RELATÓRIO DE FISCALIZAÇÃO TÉCNICA DOS SISTEMAS DE ÁGUA E ESGOTO DO MUNICÍPIO DE

LOUVEIRA

PRESTADOR: SAE – SECRETARIA DE ÁGUA E ESGOTO DE LOUVEIRA

Relatório R5 – Continuação do Diagnóstico e Não Conformidades

Localização do R2

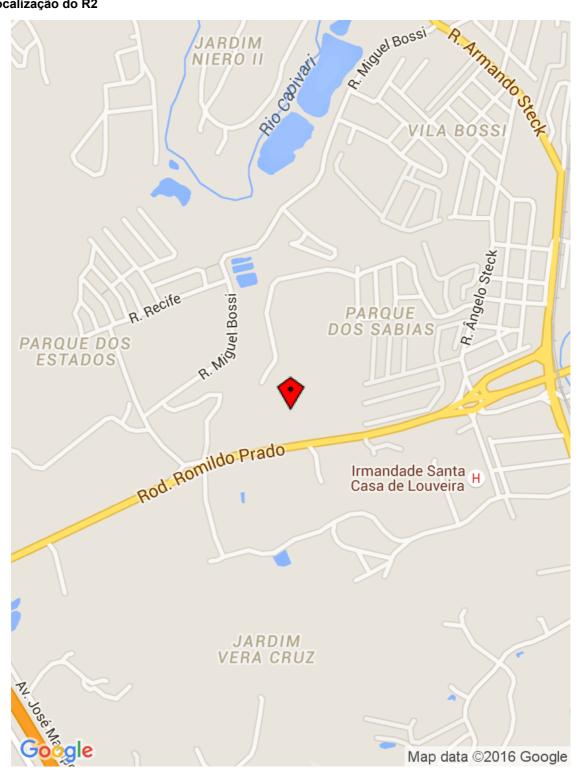
Item 6.1: A área não está devidamente cercada (Art. 5.16.8 da NBR 12217/1994). Prazo: Em até 180 dias Item 6.1

Item 6.2: Ausência de identificação da área (Art. 2º da Lei Federal 11.445/2007). Prazo: Em até 180 dias

Item 6.7: Inexistência de pára-raios em reservatórios elevados (Art. 5.16.7 da NBR 12217/1994). Prazo: Em até 180 dias

Item 6.11: Reservatório sem medidor de nível (Art. 5.15 da NBR 12217/1994). Prazo: Em até 180 dias

Localização do R3

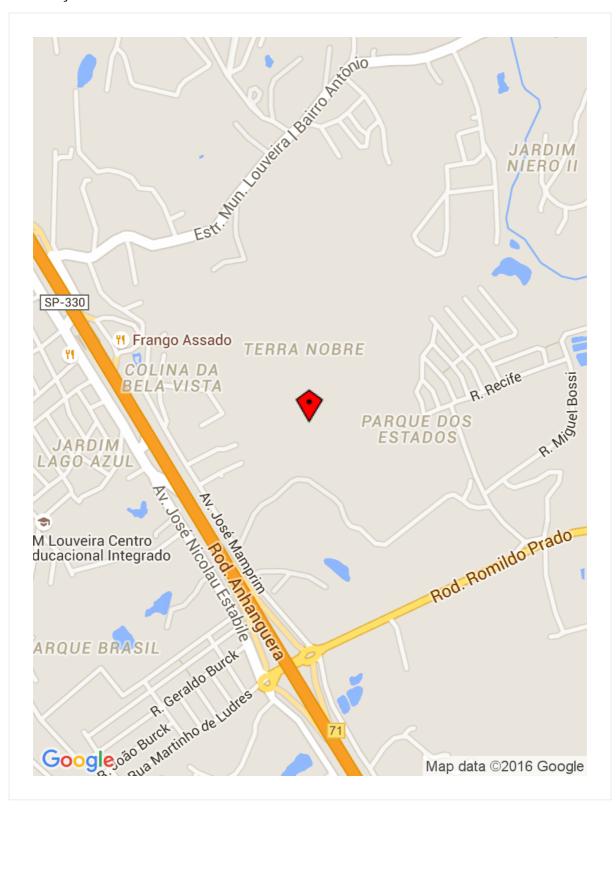
Item 6.2: Ausência de identificação da área (Art. 2º da Lei Federal 11.445/2007). Prazo: Em até 180 dias **Item 6.4:** Existência de locais sem guarda-corpos ou escadas em situação inadequada (Art. 5.16 da NBR 12217/1994). Prazo: Em até 180 dias

Item 6.10: O reservatório sem tampas de inspeção em boas condições (Art. 5.13 da NBR 12217/1994). Prazo: Imediato

Localização do R4

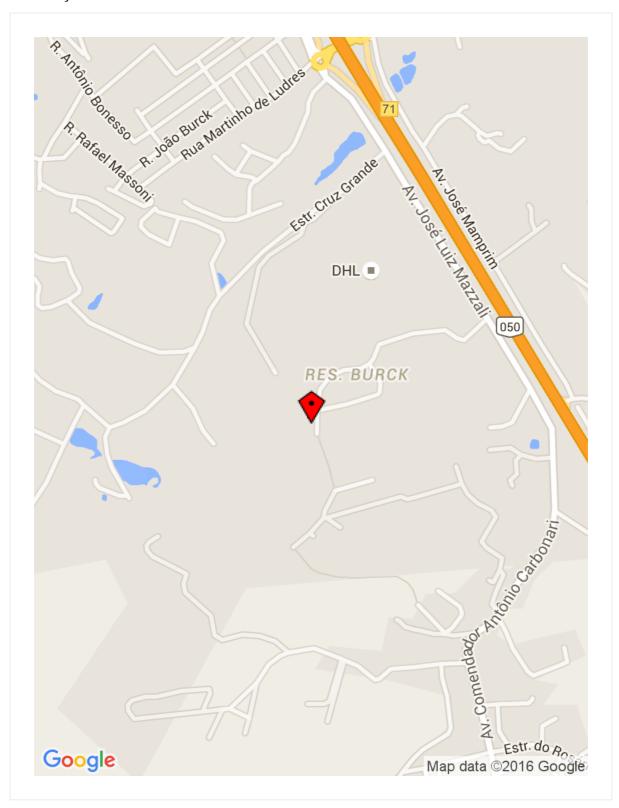
Item 6.2: Ausência de identificação da área (Art. 2º da Lei Federal 11.445/2007). Prazo: Em até 180 dias **Item 6.2**

Item 6.7: Inexistência de pára-raios em reservatórios elevados (Art. 5.16.7 da NBR 12217/1994). Prazo: Em até 180 dias

Item 6.11: Reservatório sem medidor de nível (Art. 5.15 da NBR 12217/1994). Prazo: Em até 180 dias **Item 6.13:** Reservatório sem tubulação de ventilação (Art. 5.14 da NBR 12217/1994). Prazo: Em até 180 dias

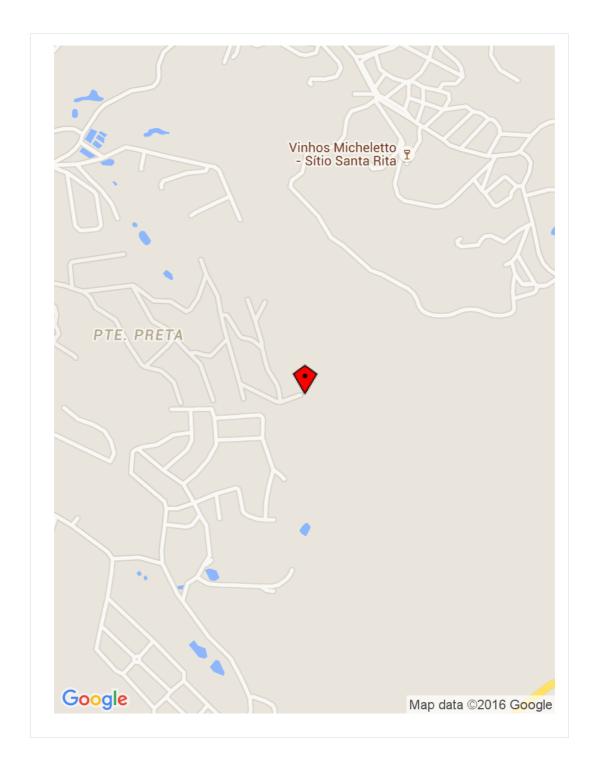
Item 6.2: Ausência de identificação da área (Art. 2º da Lei Federal 11.445/2007). Prazo: Em até 180 dias **Item 6.11:** Reservatório sem medidor de nível (Art. 5.15 da NBR 12217/1994). Prazo: Em até 180 dias

Localização do R6B

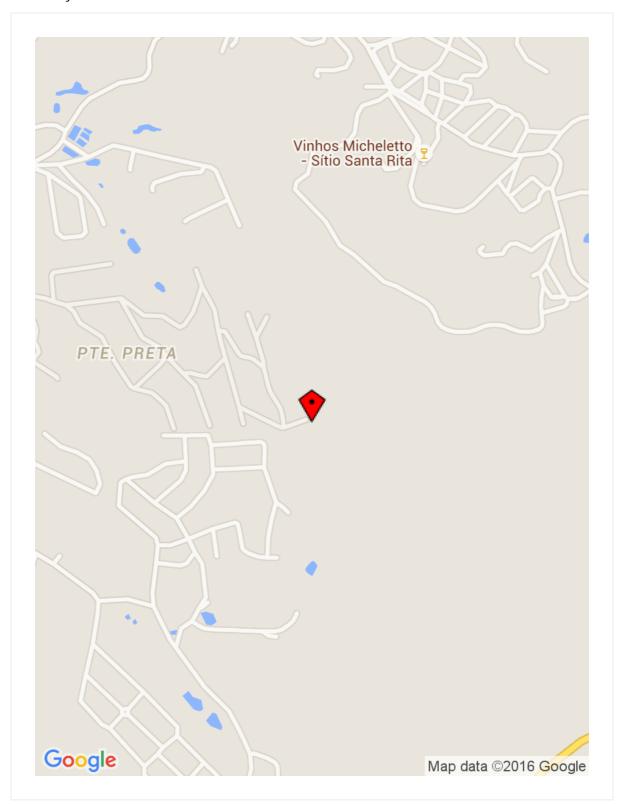
Item 6.2: Ausência de identificação da área (Art. 2º da Lei Federal 11.445/2007). Prazo: Em até 180 dias **Item 6.3:** Existência de vazamentos aparentes nas instalações (Art. 2º da Lei Federal 11.445/2007). Prazo: Imediato

Item 6.11: Reservatório sem medidor de nível (Art. 5.15 da NBR 12217/1994). Prazo: Em até 180 dias **Informações complementares:** Extravasor sem prolongamento

Localização do R7

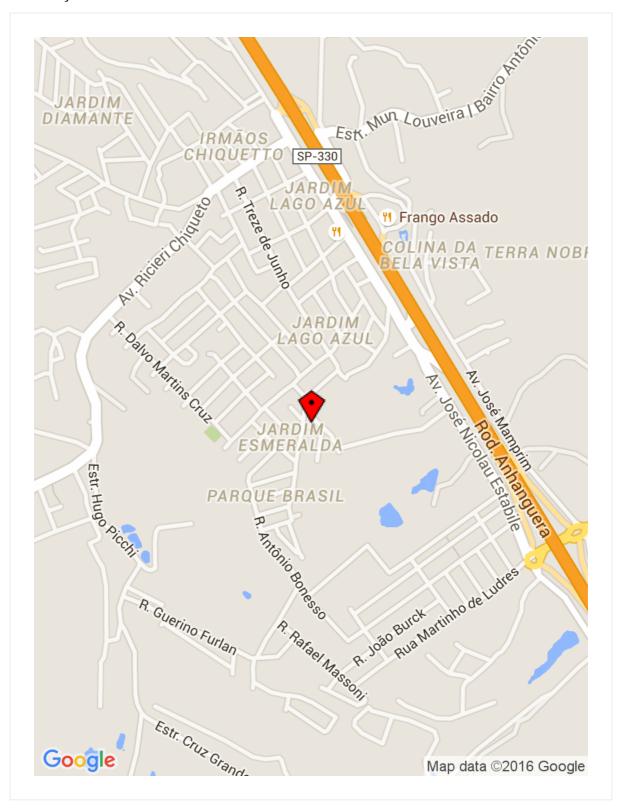
Item 6.4: Existência de locais sem guarda-corpos ou escadas em situação inadequada (Art. 5.16 da NBR 12217/1994). Prazo: Em até 180 dias

Item 6.9: Inexistência de telas de proteção contra entrada de insetos e pequenos animais nas tubulações de ventilação (Art. 5.14 da NBR 12217/1994). Prazo: Imediato

Localização do R8A

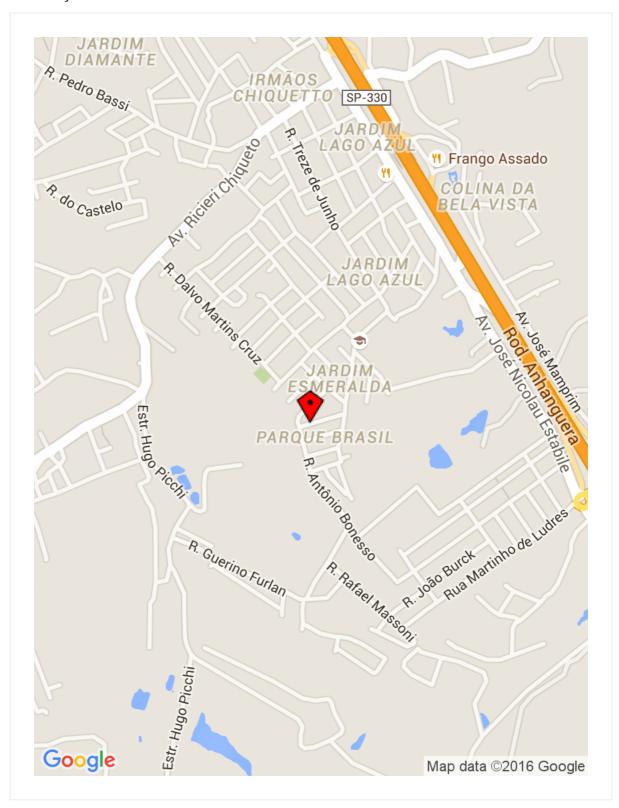
Item 6.2: Ausência de identificação da área (Art. 2º da Lei Federal 11.445/2007). Prazo: Em até 180 dias Item 6.2

Item 6.4: Existência de locais sem guarda-corpos ou escadas em situação inadequada (Art. 5.16 da NBR 12217/1994). Prazo: Em até 180 dias

Item 6.11: Reservatório sem medidor de nível (Art. 5.15 da NBR 12217/1994). Prazo: Em até 180 dias **Informações complementares:** Quando extravasa vai para o reservatório Santo Antonio. Estão construindo instalação nova ao lado.

Localização do R8B

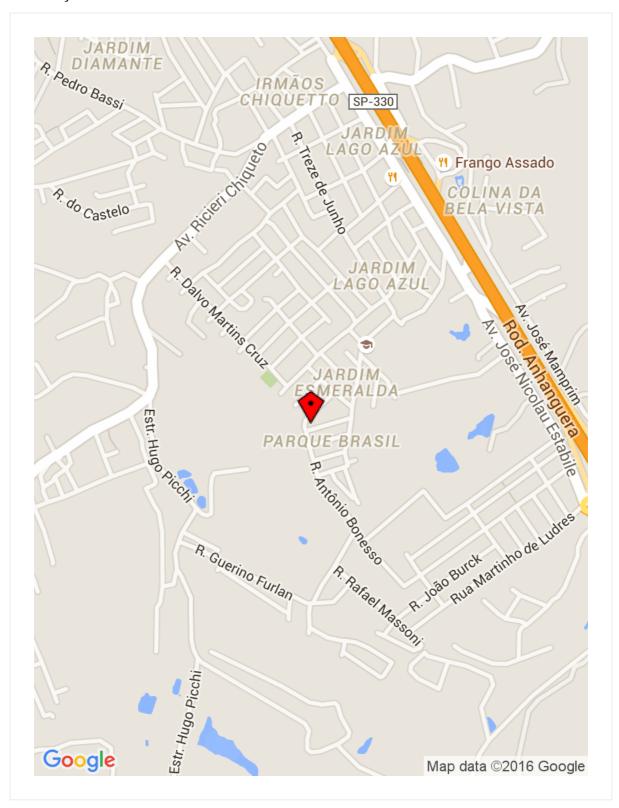
Item 6.2: Ausência de identificação da área (Art. 2º da Lei Federal 11.445/2007). Prazo: Em até 180 dias

Item 6.11: Reservatório sem medidor de nível (Art. 5.15 da NBR 12217/1994). Prazo: Em até 180 dias **Item 6.13:** Reservatório sem tubulação de ventilação (Art. 5.14 da NBR 12217/1994). Prazo: Em até 180

Localização R9A

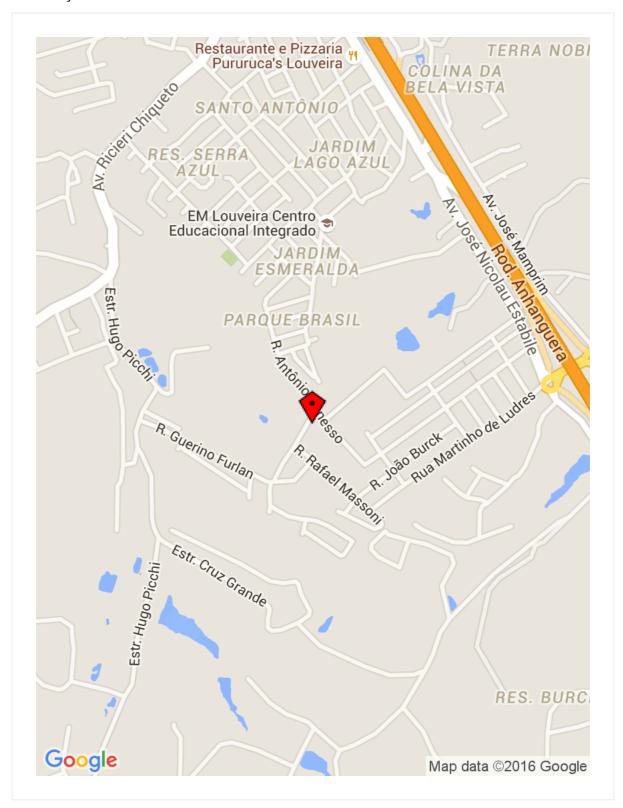
Item 6.2: Ausência de identificação da área (Art. 2º da Lei Federal 11.445/2007). Prazo: Em até 180 dias **Item 6.11:** Reservatório sem medidor de nível (Art. 5.15 da NBR 12217/1994). Prazo: Em até 180 dias **Data da inspeção:** 03/29/2016

Localização do R11

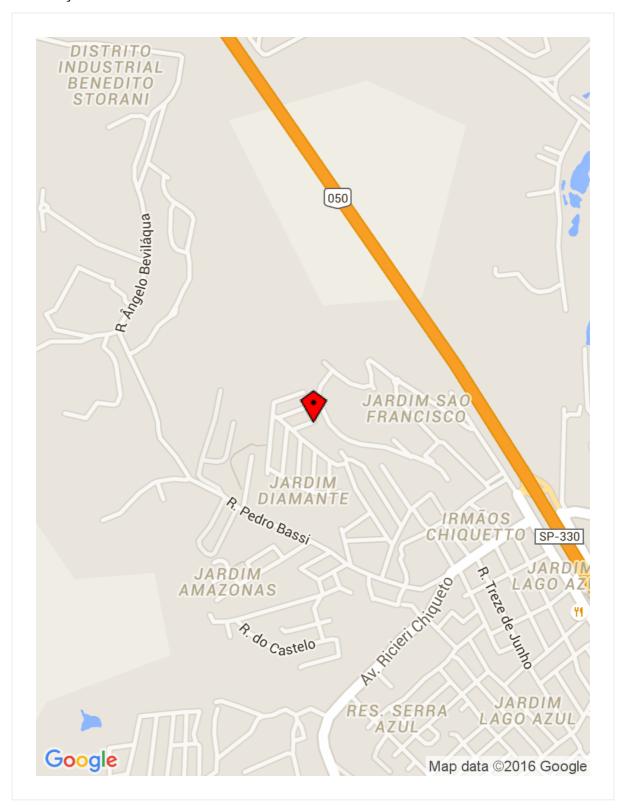
Item 6.11: Reservatório sem medidor de nível (Art. 5.15 da NBR 12217/1994). Prazo: Em até 180 dias **Informações complementares:** Dois reservatórios do lado estão desativados. Irão trocar a cerca por grade. Não foi possível verificar tela de proteção na tubulação de ventilação.

Localização do R12

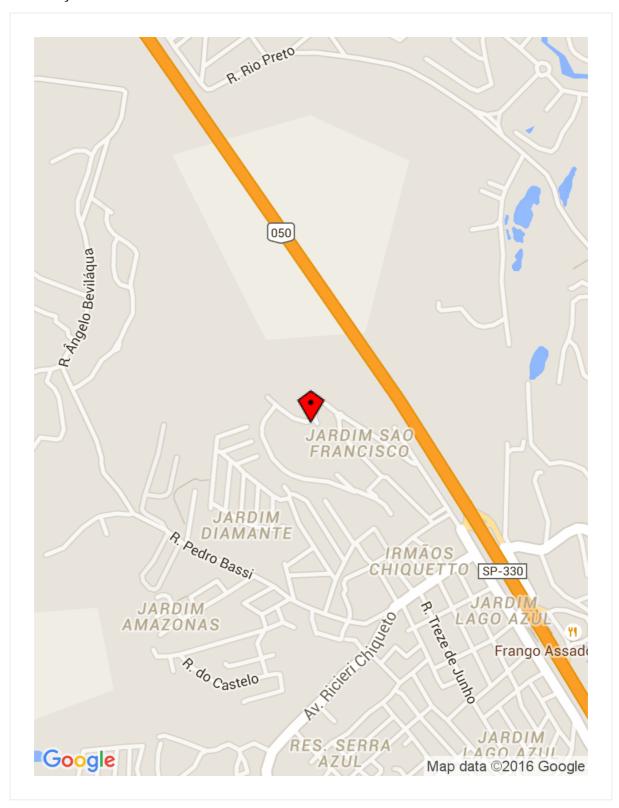
Item 6.2: Ausência de identificação da área (Art. 2º da Lei Federal 11.445/2007). Prazo: Em até 180 dias **Item 6.7:** Inexistência de pára-raios em reservatórios elevados (Art. 5.16.7 da NBR 12217/1994). Prazo: Em até 180 dias

Item 6.11: Reservatório sem medidor de nível (Art. 5.15 da NBR 12217/1994). Prazo: Em até 180 dias **Data da inspeção:** 03/29/2016

Localização do R18B

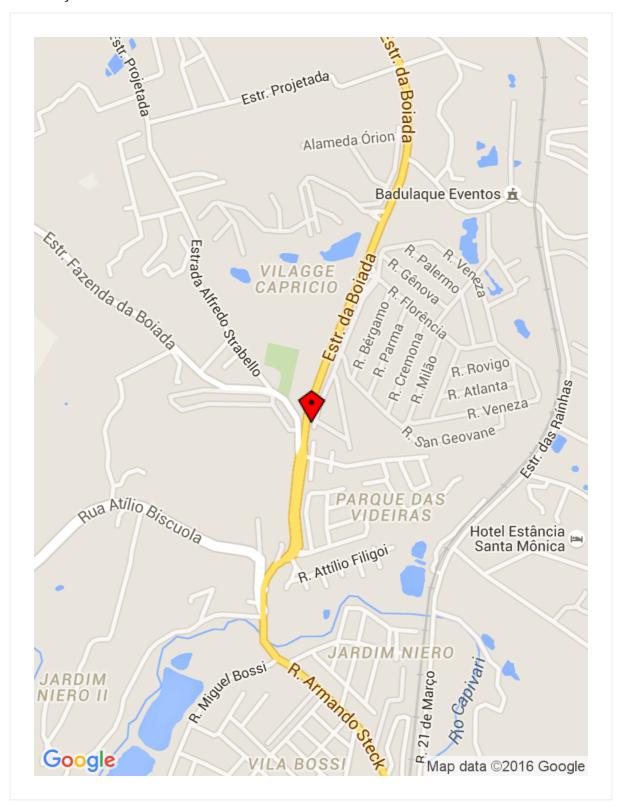
Item 6.2: Ausência de identificação da área (Art. 2º da Lei Federal 11.445/2007). Prazo: Em até 180 dias **Item 6.11:** Reservatório sem medidor de nível (Art. 5.15 da NBR 12217/1994). Prazo: Em até 180 dias

Localização do R18A

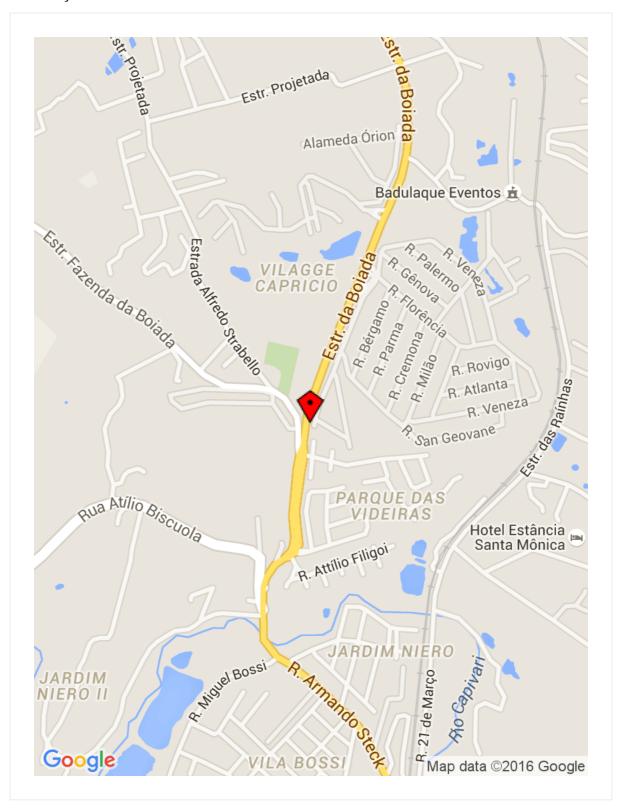
Item 6.10: O reservatório sem tampas de inspeção em boas condições (Art. 5.13 da NBR 12217/1994). Prazo: Imediato

Item 6.11: Reservatório sem medidor de nível (Art. 5.15 da NBR 12217/1994). Prazo: Em até 180 dias **Data da inspeção:** 03/30/2016

Localização do R20

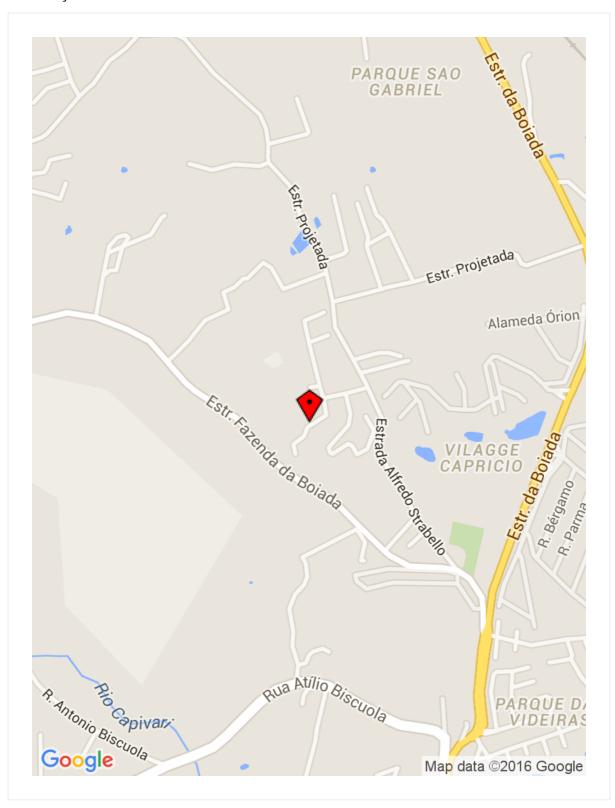
Item 6.10: O reservatório sem tampas de inspeção em boas condições (Art. 5.13 da NBR 12217/1994). Prazo: Imediato

Item 6.11: Reservatório sem medidor de nível (Art. 5.15 da NBR 12217/1994). Prazo: Em até 180 dias **Data da inspeção:** 03/30/2016

Localização do R24

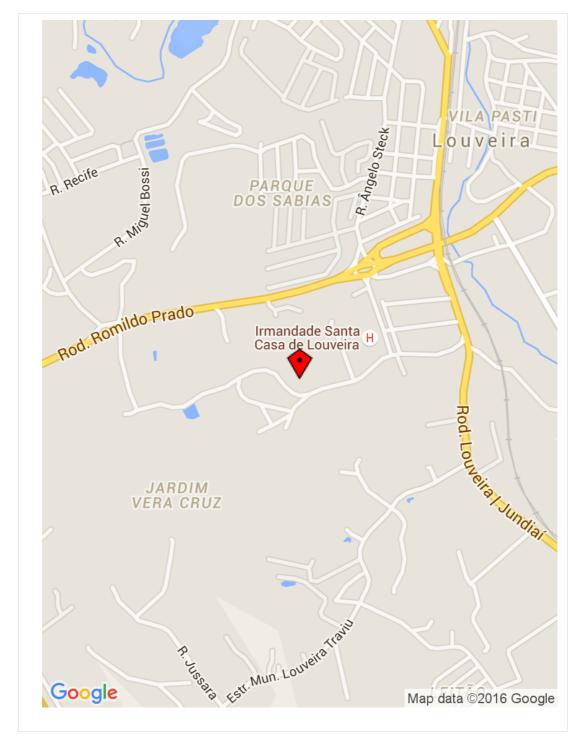
Item 6.11: Reservatório sem medidor de nível (Art. 5.15 da NBR 12217/1994). Prazo: Em até 180 dias **Informações complementares:** ACESSO DIFÍCIL PELO CAPIM ALTO E O EXTRAVASOR NÃO POSSUI PROLONGAMENTO VERTICAL
